# Bereikbaarheid Linschoten

## Kort verslag overleg met brandweer

Overleg: *Bereikbaarheid Linschoten*  
Aanwezigen: *René Vergouwen (brandweer); Michael Hummel en Peter Nederlof (beiden gemeente Montfoort)*  
Datum: *18 november 2024 (11:00-12:00 uur)*  
Plaats: *Gemeentehuis Montfoort*

Figuur 1: Parkeeroplossingen Liefhovendijk

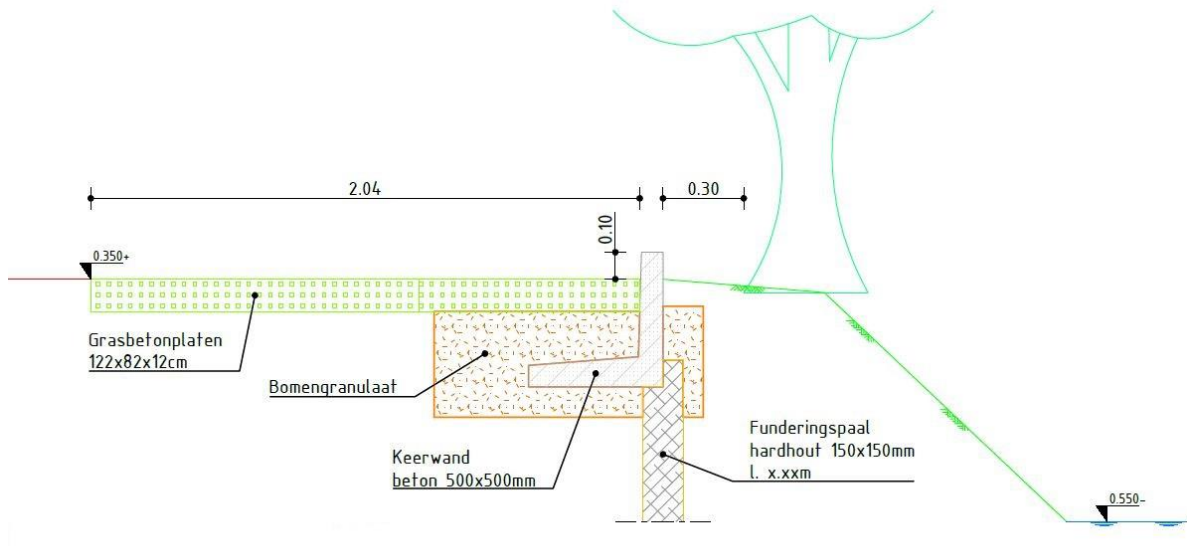
In het belang van de bereikbaarheid moet de minimale rijstrookbreedte 3,25 meter zijn met een vrije ruimte van 3,50 meter, aldus de 'Handreiking Bluswatervoorziening en Bereikbaarheid 2019' van de Brandweer Nederland.

De beoogde parkeeroplossing, volgens variant 1, resulteert voor Liefhovendijk in een doorgang van 2,56 tot 2,77 meter. Voor de brandweer is deze (pragmatische) oplossing aanvaardbaar, omdat het voldoende breed is voor het maatgevend voertuig<sup>1</sup>. De breedte van 3,50 meter is vooral nodig om voldoende ruimte rondom het blusvoertuig te hebben, om te kunnen werken. Die benodigde werkruimte is aanwezig, omdat er naast de passeerruimte aan de kant van de woonobjecten 'extra' ruimte is vanwege aanwezige uitritten en zijberm.

Een vereiste is dan wel dat de auto's 'strak' tegen de stootrand (die hoog genoeg moet zijn) geparkeerd worden. De beoogde parkeerstrook aan de zijde van de watergang heeft in het schetsontwerp een breedte van 2,00 meter, terwijl er aan de passagierskant géén

verharde uitstapstrook mogelijk is. Waardoor er wel twijfels zijn, of parkeerders altijd volledig binnen de vakken zullen parkeren. Bewoners moeten daarom wel opgeroepen worden om volledig binnen het parkeervak te parkeren, anders biedt het geen oplossing.

*Oplossing is alleen aanvaardbaar, mits parkeren uitsluitend binnen de vakken plaatsvindt*
